Modulo per la presentazione delle osservazioni per i piani/programmi/progetti sottoposti a procedimenti di valutazione ambientale di competenza statale

Collegamento tra la S.S. 13 Pontebbana e la A23 - Tangenziale Sud di Udine (II lotto)

TESTO DELL' OSSERVAZIONE

Allegato 3 - Vicinanza Radar e pista base Militare Rivolto – Comune di Basiliano

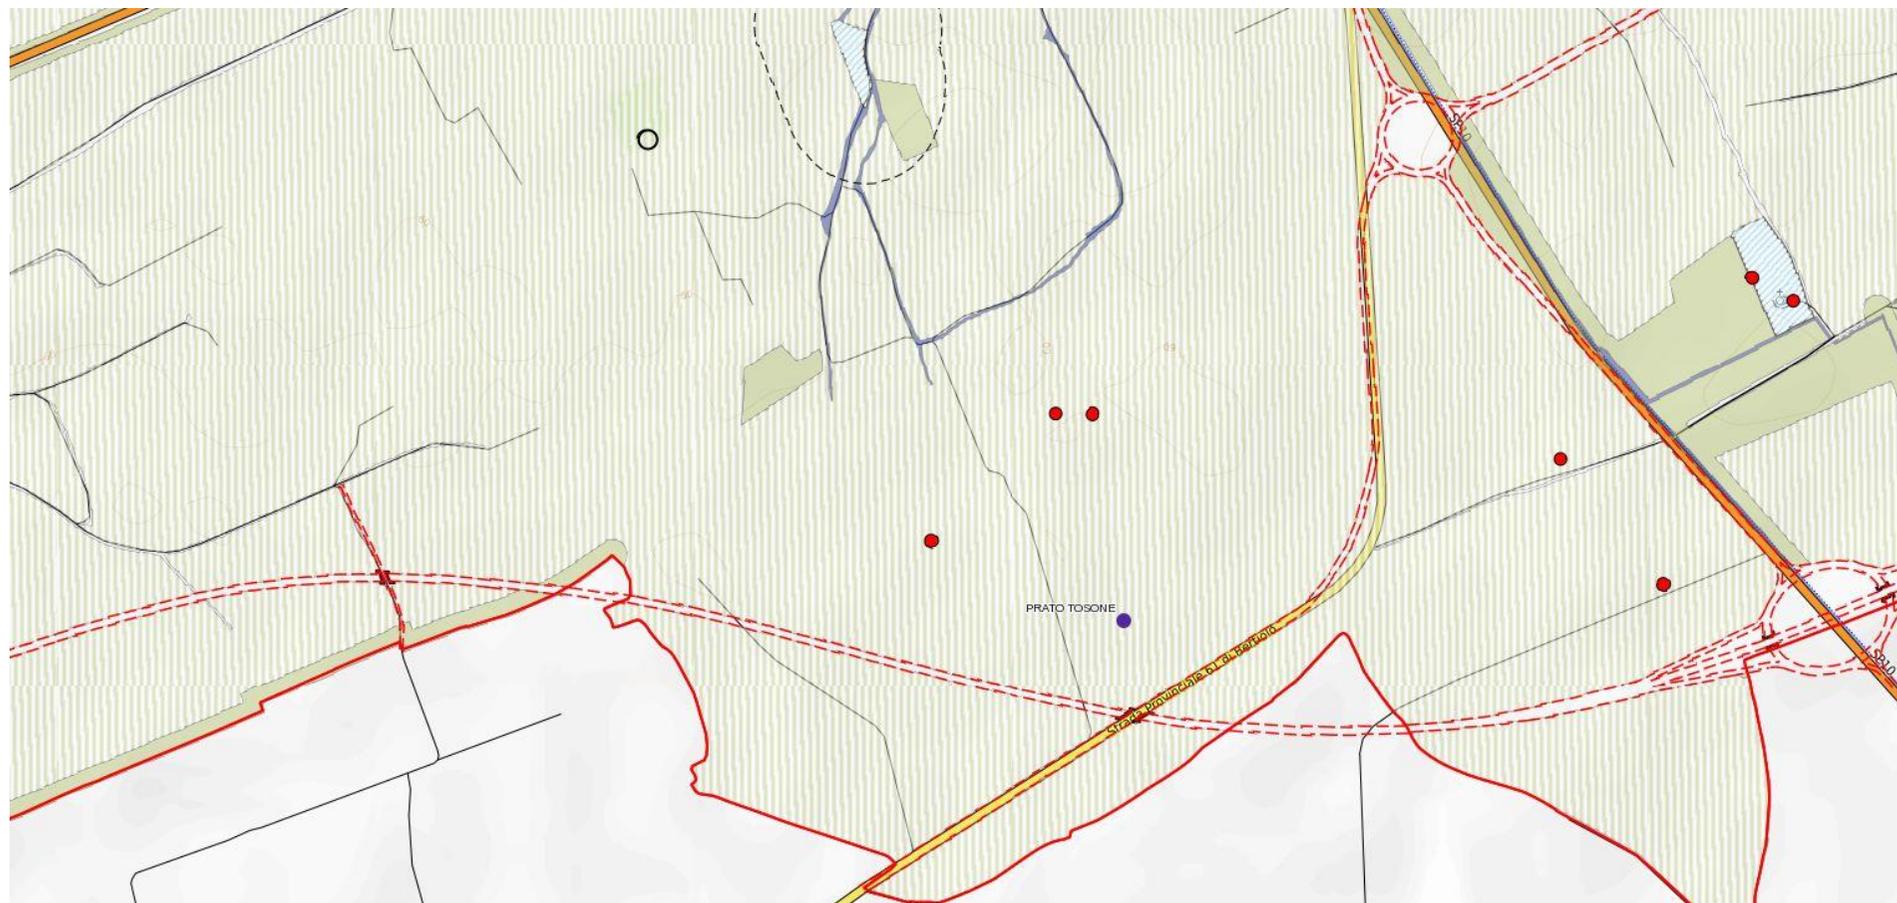
Si è estremamente preoccupati che l’intervento previsto interferisca con l’attività di aeronavigazione la quale ai fini della sicurezza dei voli a bassa quota impone obblighi di tipo verticale (max.15mt) e di tipo orizzontale (max.15mt) dal piano campagna come riferito nella circolare dello Stato Maggiore Difesa n°146/394/4422 in data 09/08/2000. Inoltre tale valore potrebbe essere addirittura inferiore in quanto nella suddetta area si svolgono anche le esercitazioni a volo radente (che attualmente quasi sfiorano gli alberi) della **Pattuglia Acrobatica Italiana – Frecce Tricolori**, le quali hanno come manovre di volo proprio l’area dove sorgerebbero le nuove Opera n.1 e Opera n.4 (**Interferenze**). (Allegato 3-Allegato 6- Allegato 7).

6. Inoltre da decreto n°2000/B-Cod del Comandante della 1° Regione Aerea dell'Aeronautica Militare sono state decretate le servitù militari insistenti nelle planimetrie catastali con relativi vincoli. Dalle limitazioni indicate si evince che in Comune di Basiliano all'interno dell'Aereo Base Militare di Rivolto (di fronte al distributore Sia Fuel) è stato eretto un nuovo radar in affiancamento a quello già esistente che a salvaguardia delle funzionalità dell'aeroporto pone fra le altre la seguente limitazioni/servitù: *"per l'area estesa con raggio 1000 mt non sono ammessi la costruzione di ostacoli di alcun genere che possono pregiudicare la funzionalità dell'impianto A.M. la cui altezza superi il valore di m. 58 (cinquantotto) s.l.m. (quota campagna), aumentata dello 0,83% della distanza che intercorre tra l'ostacolo considerato."* (Allegato 3)
